Vyjádření za: ST Jihlava

k žádosti:
Oprava PZZ v km 0,542 (P5258)_projektová dokumentace

ze dne: **20.04.2026**
Č.j.:

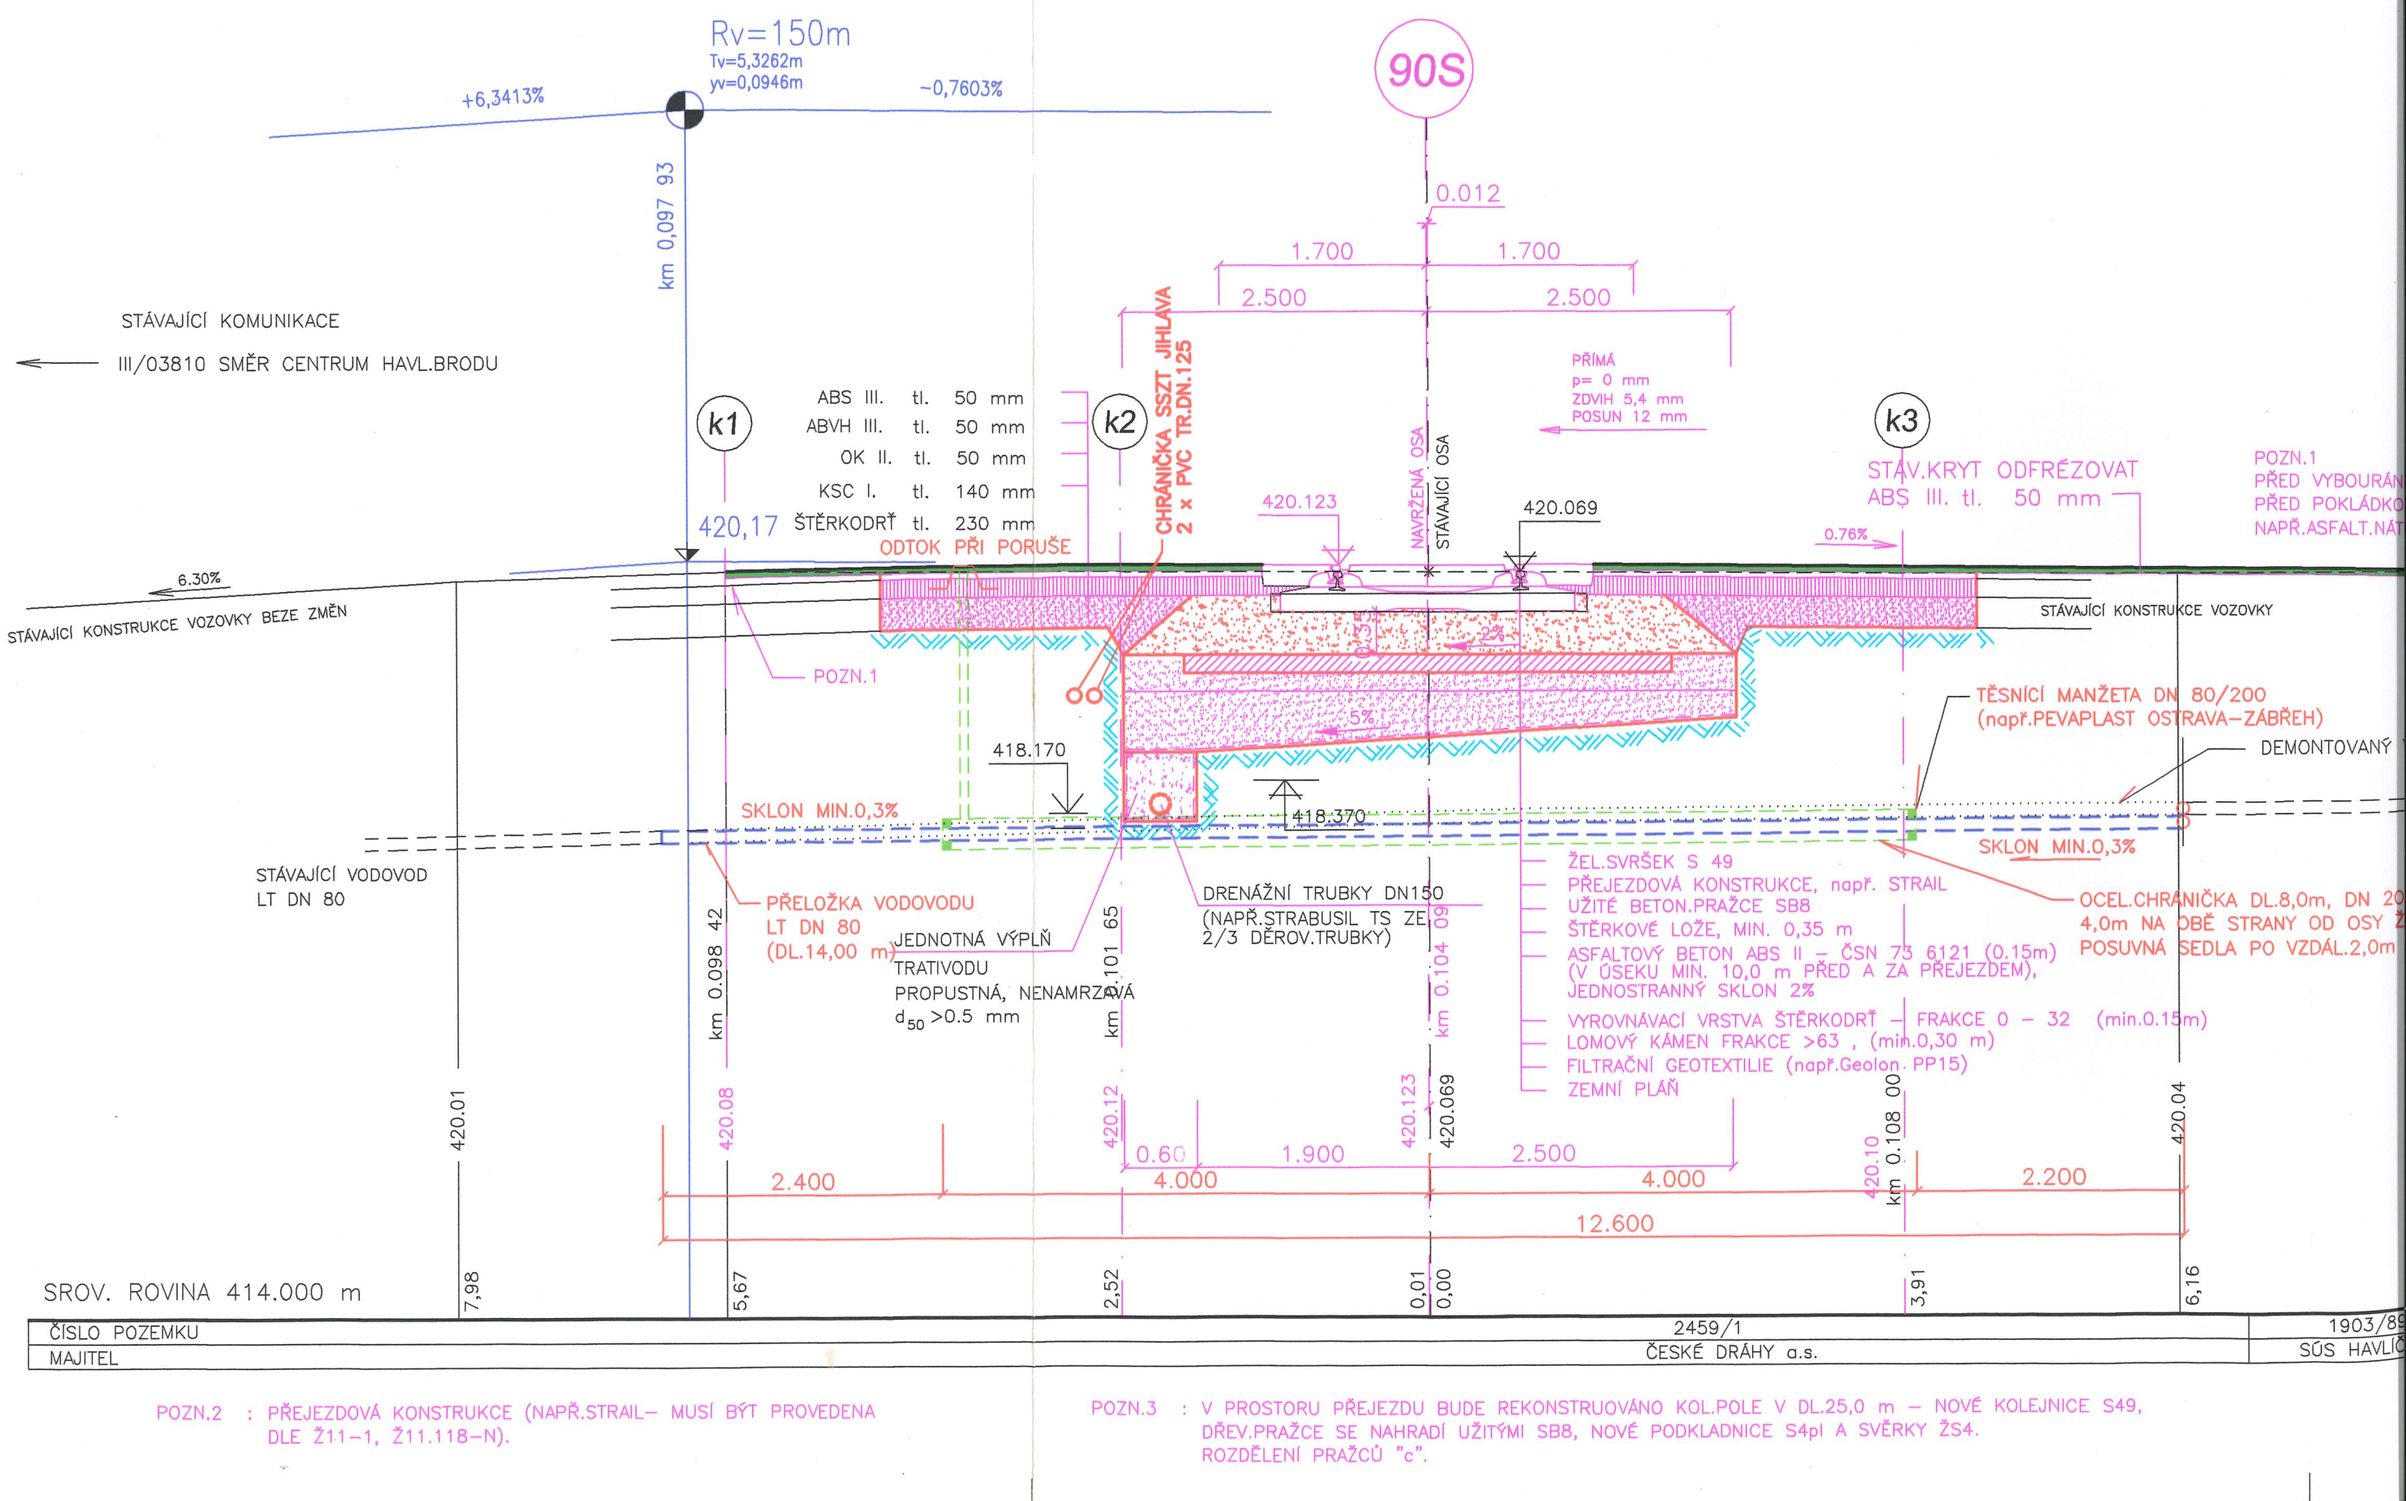
Koordinační situační výkres C.3 2 001
- není úplně jasné, jestli se ve vyznačených sítích nalézá také podzemní odvodnění vlevo trati u přejezdu (v přiložených souborech)
